DADOS GERAIS	
PROCESSO INICIAL: VW0018/16 E VW0019/16	
MODELOS:	
0100012015 - AQUEC AUT KO 22D 1BFLP1	
0100012025 - AQUEC AUT KO 22DI 1IFLP1	
0100012026 - AQUEC AUT KO 22DI 1IFGN1

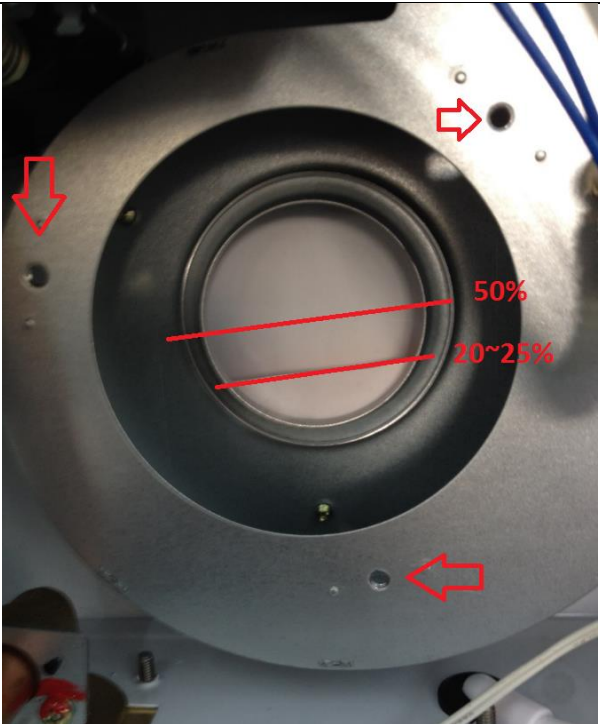
PROCEDIMENTO	
DESCRIÇÃO DO PROCEDIMENTO	IMAGEM APLICADA
1- Retirar tampa do equipamento; 2- Localizar ventoinha e retirar 3 parafusos que fixam a ventoinha (conforme setas); 3- Passar o adesivo pelo orifício central, fixando com parte aparente entre 20 e 25% do diâmetro, conforme imagem ao lado. Deve-se fixar completamente o adesivo.

Após procedimento deve-se proceder com a instalação em bancada e verificar a combustão através do visor de chama, a mesma deve estar azulada, com cobertura completa do queimador sem falhas durante, ignição, funcionamento, ou troca de estágios.
